Projet éolien de Bransat et Laféline

Mémoire en réponse au procès-verbal des observations émises durant l'enquête publique

Procès-verbal du 29/01/2021
Enquête publique du 11 décembre 2020 au 15 janvier 2021

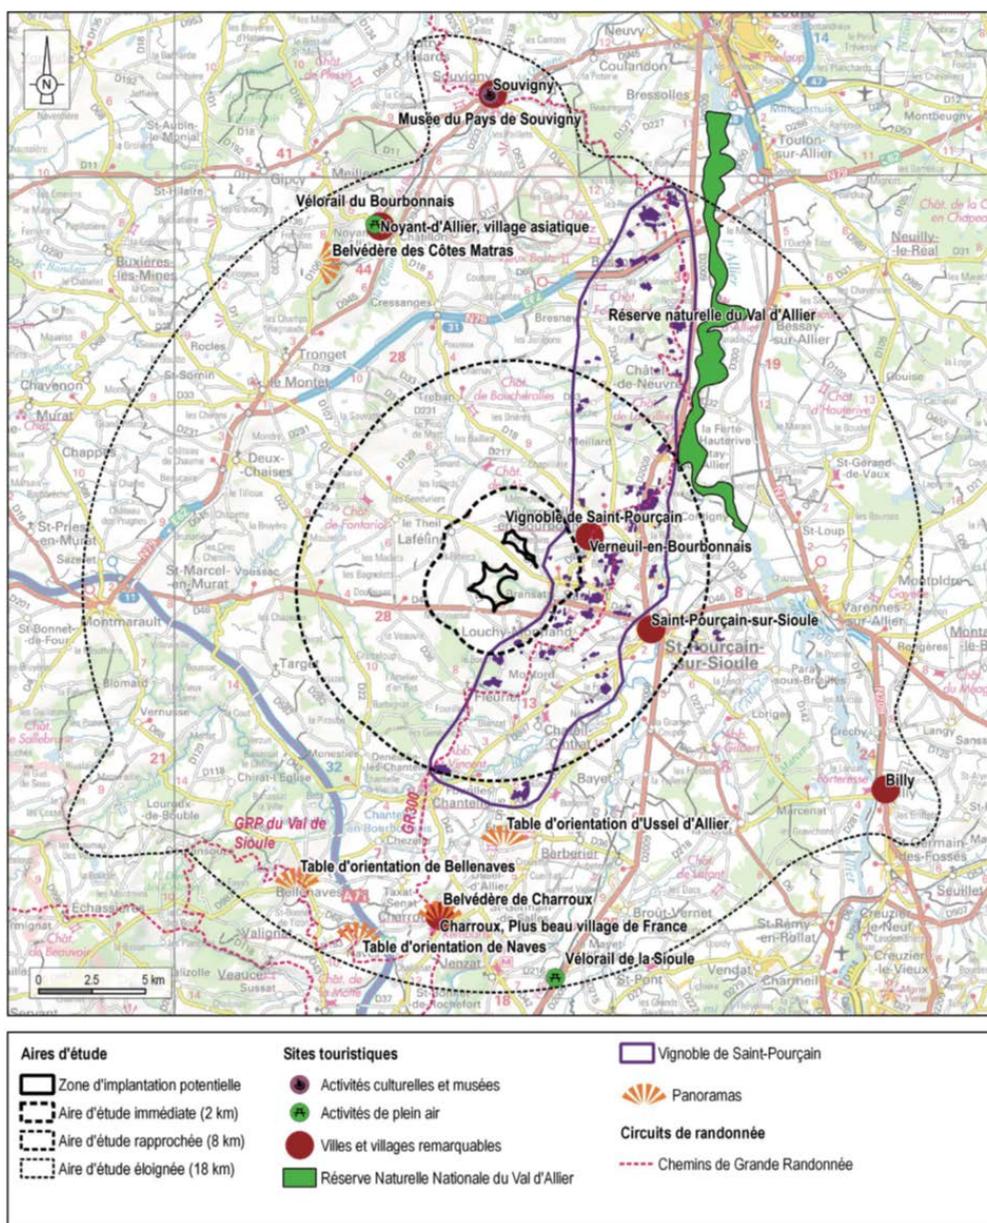
Pièce n°1 : « La taille retenue avec un maillage très contestable va inévitablement créer un effet de front qui écrasera l'ensemble du territoire et de ses paysages alors que celui-ci, comme le reconnaît d'ailleurs l'Autorité Environnementale dans son avis n°2019-ARA-AP-781 du 17/12/2019, remarquable par sa « petite dimension » composé de motifs d'échelle réduite.

L'impact est fort à l'échelle des hameaux aux alentours mais aussi sur le trajet des promeneurs souhaitant profiter du paysage éloigné.

- Château de Billy,
- Tables d'orientations de Naves, Charroux et Ussel d'Allier, notamment.

Figure 33: Analyse des impacts des éoliennes E1 et E2

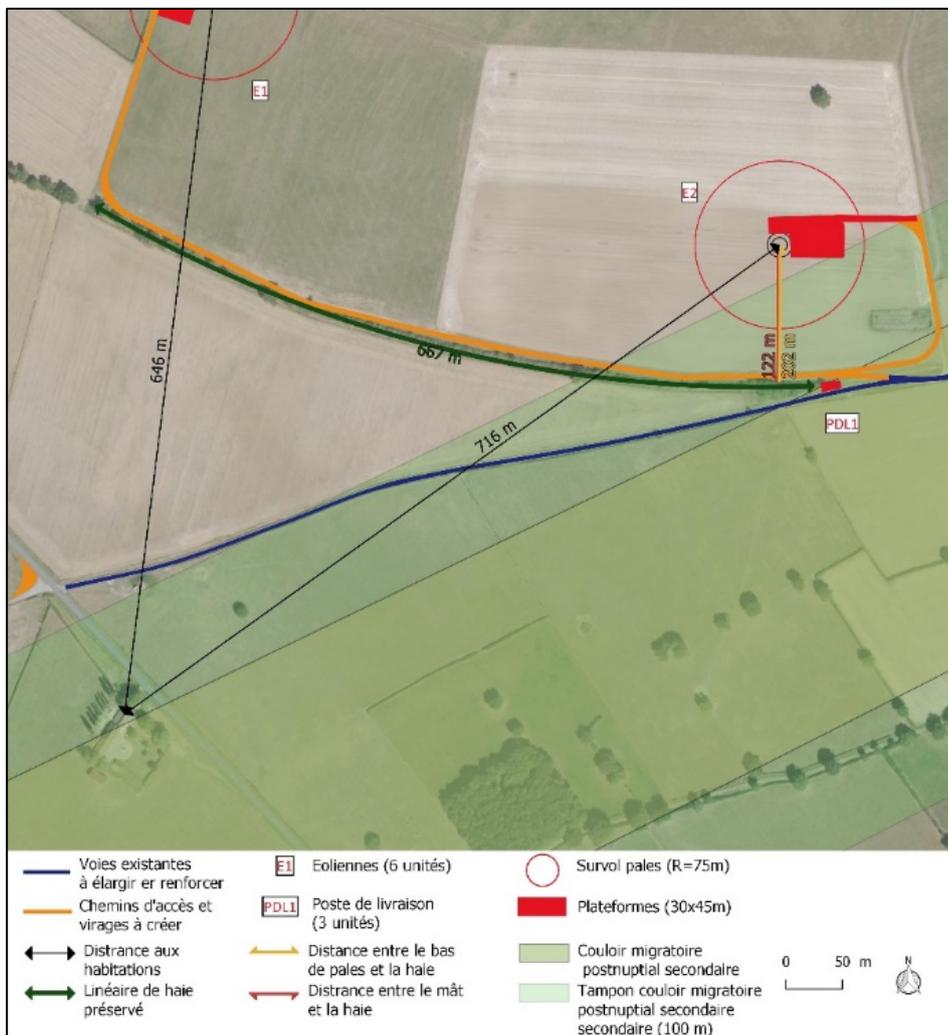
N°802 : « De façon plus ciblée et en référence à l'étude paysagère produite par le promoteur, nous sommes en désaccord avec les éléments produits (page 103, pièce 4). En effet, il y est fait état pour le Château de Fontariol, d'une absence de co-visibilité et d'une sensibilité « faible » alors que l'étude paysagère semble basée sur des aérogénérateurs de 125/150 mètres et dont la hauteur a été portée, in fine, à 241 mètres. En conséquence, il nous semble pertinent de remettre en question cette étude paysagère qui devrait également s'appuyer sur une méthode d'observation (et photomontages) réalisée à partir du site, ce qui ne semble pas être le cas. Dans un tel contexte, il semble nécessaire de récuser l'étude paysagère en l'état. »

D'autre part, un chapitre du dossier d'étude d'impact sur l'environnement (PIECE 4 - Etude d'impact sur l'environnement – 4.2.6 Analyse des impacts par éolienne et efforts d'évitement des haies du bocage – p. 142) présente éolienne par éolienne les efforts d'évitement mis en place, notamment vis-à-vis du maillage bocager du site, élément patrimonial et écologique majeur du secteur d'étude. Un effort d'évitement a, par exemple, été conduit pour éviter la destruction de la haie qui a poussé sur l'emprise d'un ancien chemin communal sur une longueur de 667 m. La création de la piste d'accès à E1 est donc prévue sur la parcelle agricole pour éviter tout impact sur le bocage.

Le projet éolien de Bransat et Laféline privilégie et considère donc bien des mesures d'évitement au premier abord. Dans un second temps, des mesures de réductions et de compensation ont été définies pour maîtriser les impacts qui n'ont pas pu être évités.
